Verslag evacuatieoefening Campus Glorieux Sint-Pieter

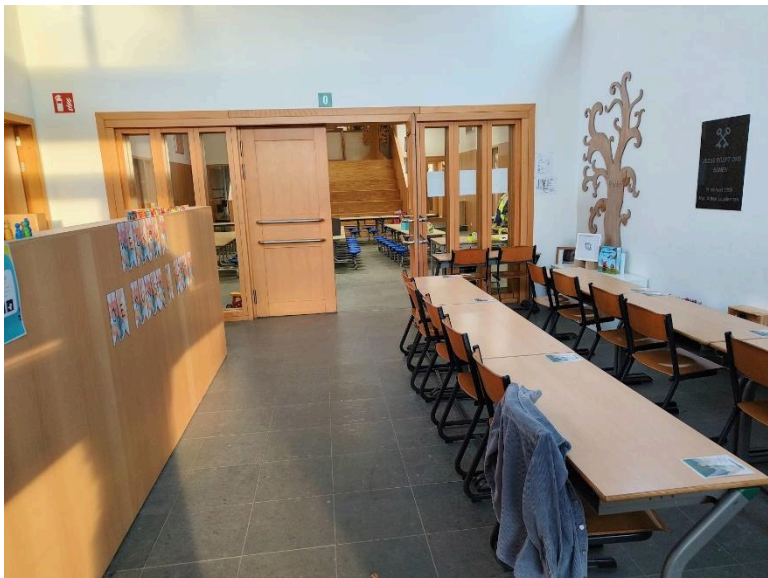
- BLOK A: De buitendeuren van de lokalen werden uitgerust met een draaiknop zodat een persoon van binnen altijd naar buiten kan vluchten. Onze enige opmerking hierbij is dat de draairichting tegen de vluchtstroom in gaat.

- BLOK A: Valgevaar door het opstellen van speelgoed nabij de trap alsook het gebruik van matten die niet effen liggen.

- Kan er gekeken worden in welke mate de hoorbaarheid van de sirene kan verbeterd worden.
- Hou bij het opstellen van materiaal(speelgoed, banken, ...) rekening met de vrije uitloop dat mensen nodig hebben bij deuren, trappen enz. Zodat ze hierbij geen extra valgevaar van ondervinden.
- Zorg dat de matten effen liggen en geen extra valgevaar creëren.
- Zorg ook dat de meldknoppen en brandblusmiddelen ten allen tijde toegankelijk blijven.
- Lokaal A 0.02: Zorg bij de stockage van goederen dat deze ruimte geen stort wordt. Hou deuren, doorgangen en kasten toegankelijk.
